医疗综合楼一层平面图

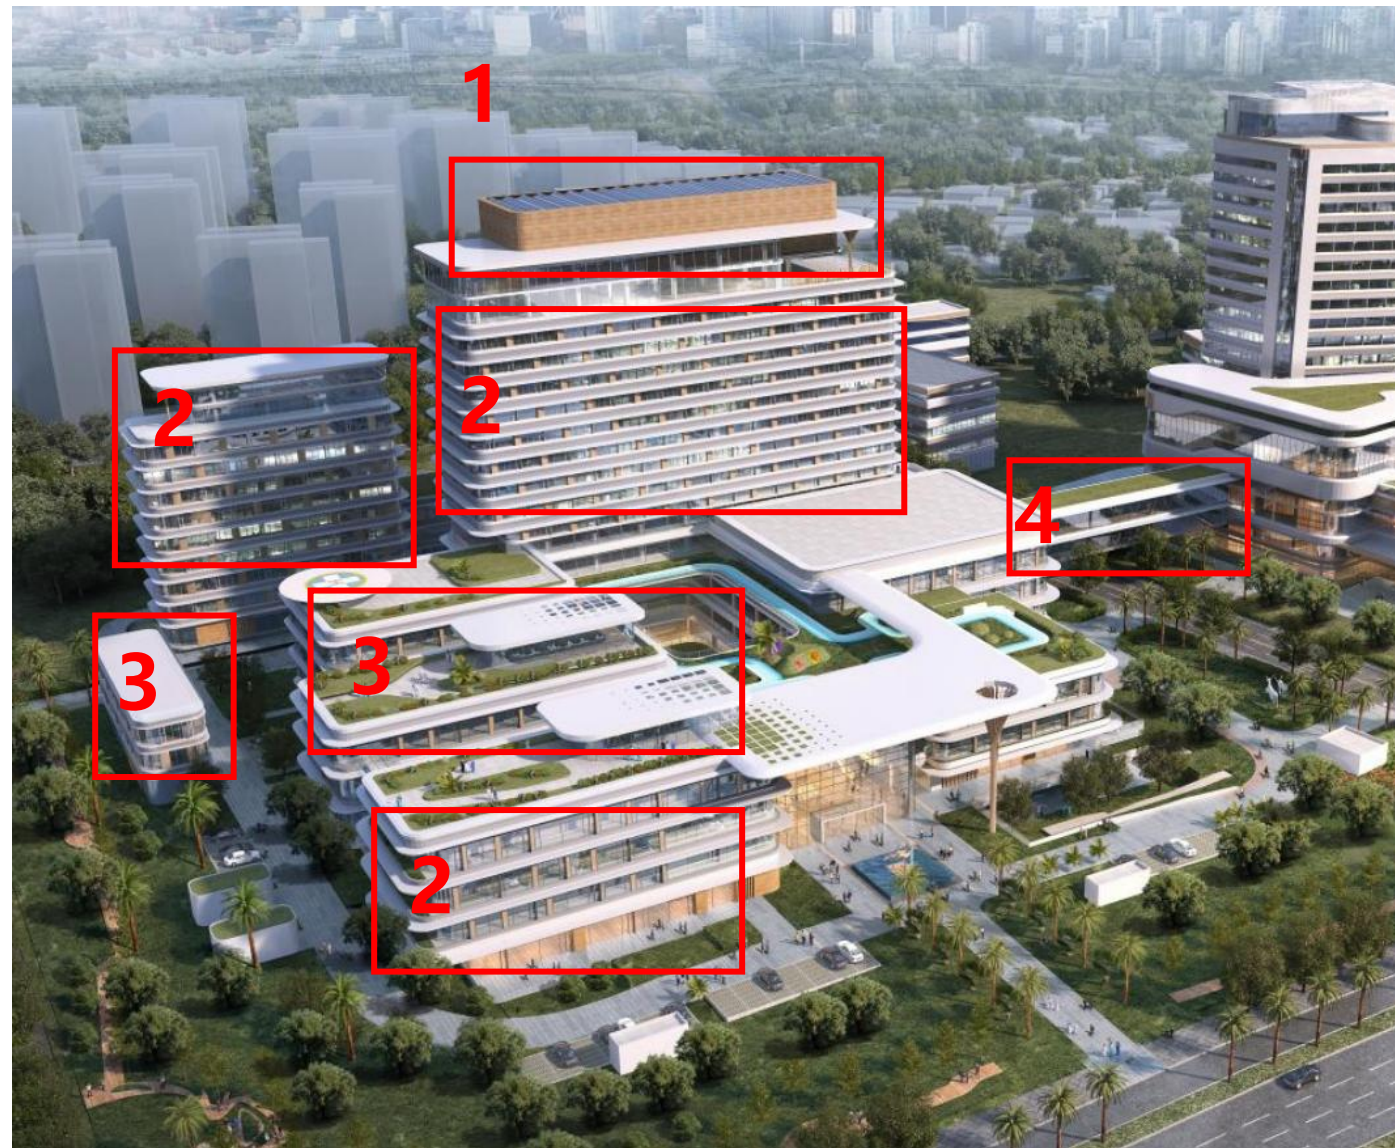
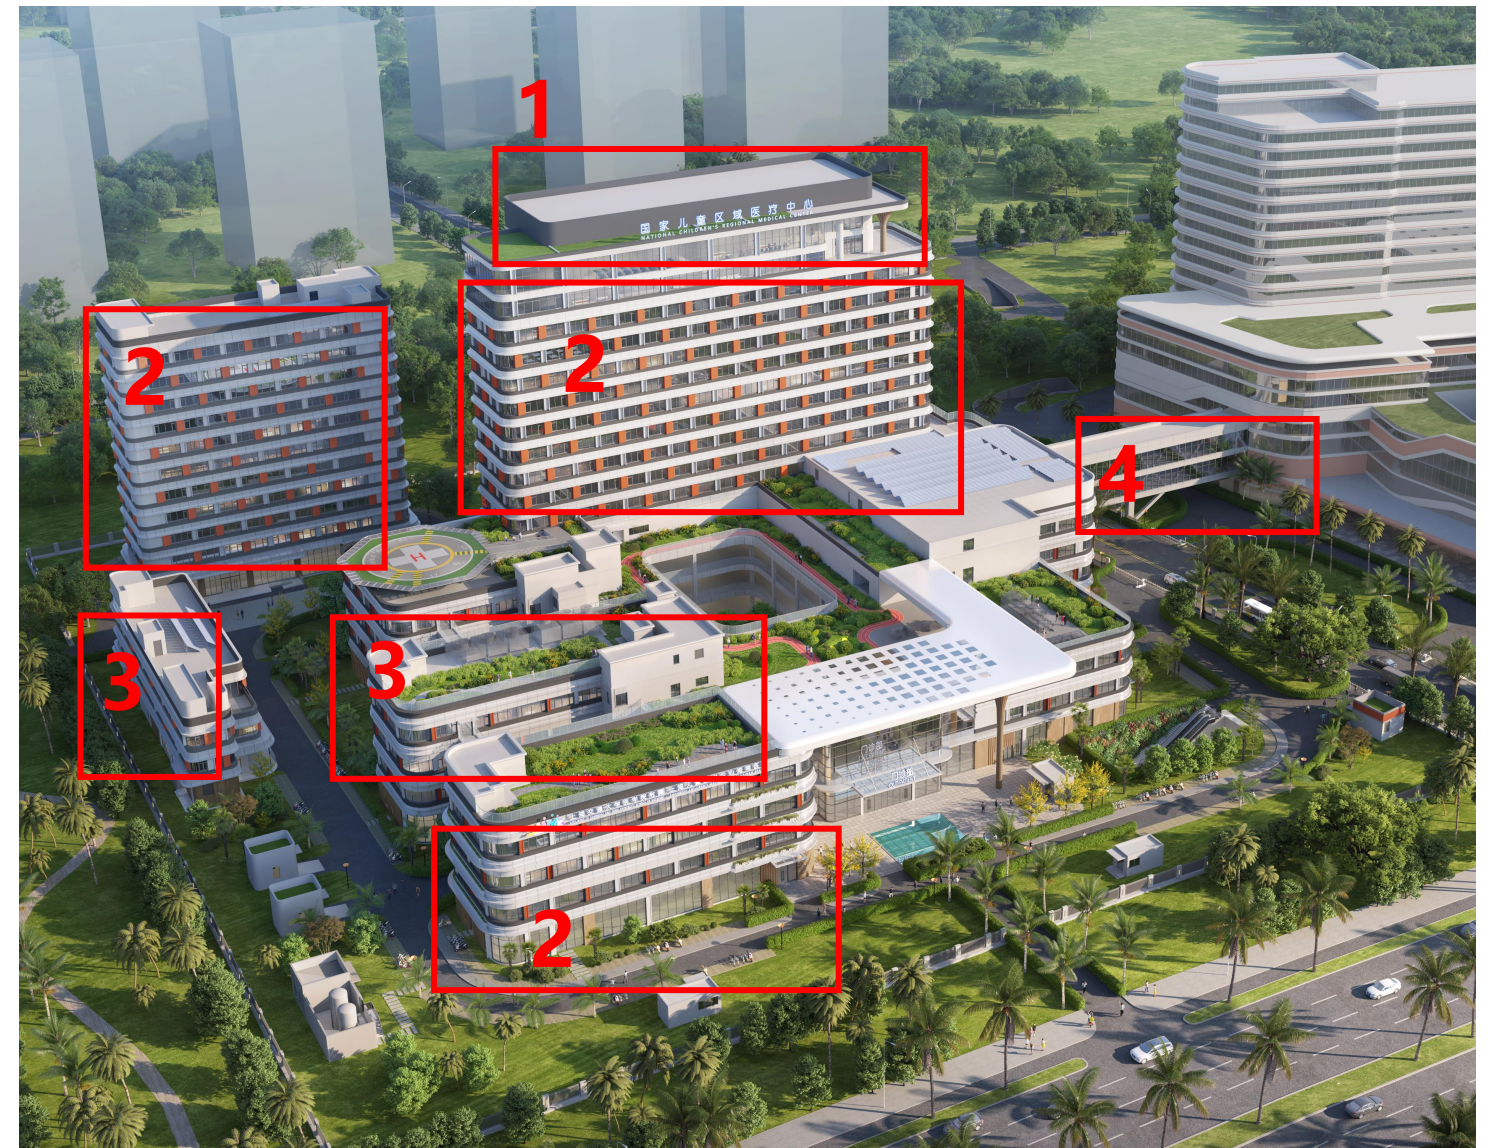
- 1、由石材调整为灰色铝板。
- 2、优化调整立面窗户。
- 3、优化屋顶机房设置。
- 4、优化调整一二期连廊外立面造型。
